Budapestre vonatkozó újságcikkek

Vitaesten tárgyalták meg az építészek a Műszaki Egyetem rajztermi szárnyának terveit

Forrás: *Világhír*
Önlevegő 1952. 11/27
 (Hely) (Idő) (Köt. v. füz.) (Oldal)

Az új műegyetemi rajztermi épület modellje, a Szabadsághíd pesti hídjára felől nézve.

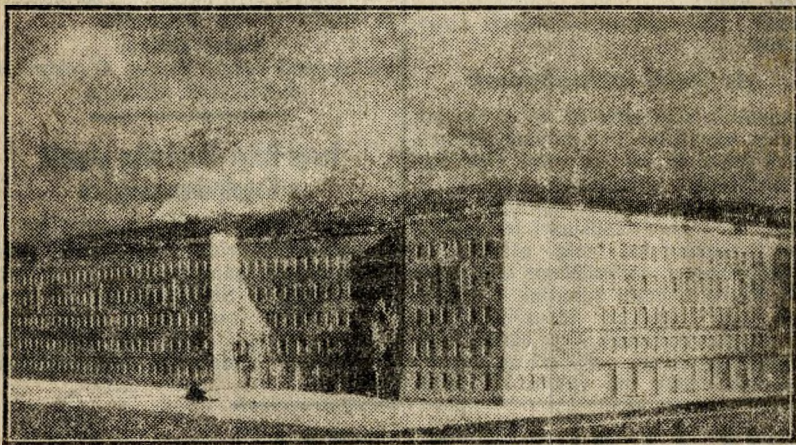
szólt hozzá. *Bodnai* szigorlóépítész rámutatott, hogy a *hid felőli kép nem ad elég jó megjelenést.* Szerinte semmi akadályja sem lett volna annak, hogy ezeket a tanszéki épületeket egy tömegben, szerves kapcsolatban tervezzék meg. Kiemelte, hogy az új épület ablakmotívumai sokkal célszerűbbek, mint a régi épületé, mert nem teszik egyhangúvá. *Pogány* Frigyes

Rimanóczy Gyula építőművész ismertette a pályázatot. A terv egyszer már bírálatot kapott, amelynek alapján javítottak rajta. Az eddigi bírálat kifogásolta a főbejárat helyét és azt, hogy a dunaparti szakaszon egy hosszú, keskeny épületcsík lesz. A módosított terven ezért új bejáratot készítenek, amely igen indokolt lesz a Boráros-téri híd megépülése következtében. Megoldották a „keskeny épületcsík” kérdését is, mert az illetékesek megváltoztatták a programot, így a rajztermen kívül ide kerül az egész rektori és négy dékáni hivatal, valamint a diákok szociális és politikai intézményei. Ezáltal

Kifogásolták a hosszú és unalmas homlokzati felületet is, ezért „*visszaugratták*” az udvar után következő részt, a bejáratnak nagyobb hangsúlyt adtak, ami által a homlokzat lerövidült.

Az ismertetéshez több építőművész építőművész egyebek közt esztétikai szempontból szólt hozzá a tervhez. A homlokzatnál a vízszintes tagolás,

mely a meglévő épület vízszintes tagolásával jól harmonizál, szintén igen szép. A Boráros-téri híd felőli megoldást *Pogány* elvtárs sem tartotta tökéletesnek. Összetoglalva megállapította, a terv, bár városképi megjelenésében még mindig nem a Dunaparthoz tökéletesen alkalmazkodó és a szocialista fővárost méltóan reprezentáló megoldás, de jelentős fejlődést mutat a magyar építészet terén.

a tervező megszívlelte az építő bírálatot, ami meg is látszik a módosított terven.

Kiváló példája ez annak, hogy egy épületen belül is, milyen fejlődés lehetséges. A tervező mind az épület anyagában, mind a részletekben — a tető alkalmazásával, a homlokzatok megoldásával — a magyar építészet történelmi hagyományait fejlesztette tovább.
